AZ ÚJ AHA GÖMBCSAPOK

MOFÉM KÉRDEZZ-FELELEK

LEGENDA VS INNOVÁTOR

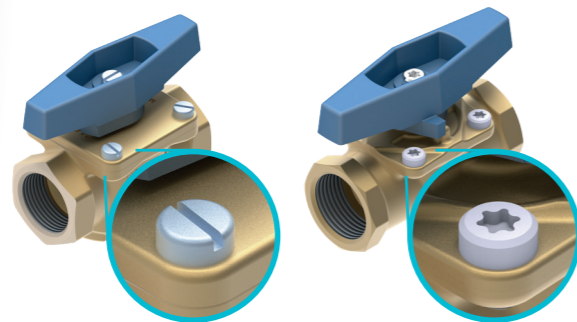
És a beépítési méretek? Csere esetén, hogy teszem be a régi helyére?

- Jobban belesimul a csővezetékbe, szűk helyekre egyszerűbben beépíthető.
- A korábbi hatszög helyett, nyolcszöges kialakítás. Így a lapolásra már 45°-ban rá lehet fogni, a korábbi 60° helyett. Ez helyhiány esetén nagy segítség.
- A rozsdamentes torx csavaroknak köszönhetően a fej feletti szerelések egyszerűbbek lesznek, a csavar rajta marad a szerszámhegyen, egyszerűbb az oldás és a meghúzás.
- Beépítési magasságnál az új modell pedig fogantyúval közel olyan magas, mint a régi modell fogantyú nélkül.

Egyszerűen! A beépítési hosszúság változatlan, megegyezik a korábbi modellekkel!

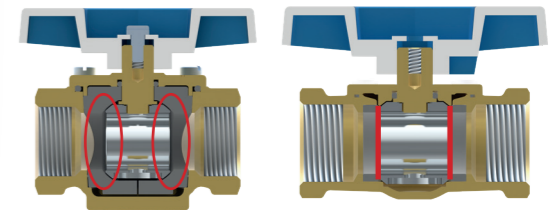
És a tömítés? Két gyűrű egyenértékű a korábbi egész golyóra rátapadó tömítéssel...?

- Az új golyóscsap hosszú állás idő után is szorulás nélkül nyitható-zárható!
- Az új tömítési rendszer megakadályozza a korábbi modellünk konstrukciójából eredő golyó letapadási problémát.
- A fedél és golyószár tömítési rendszere is módosítva lett a hatékony és tartós tömítettség érdekében.

Igen, sőt... !
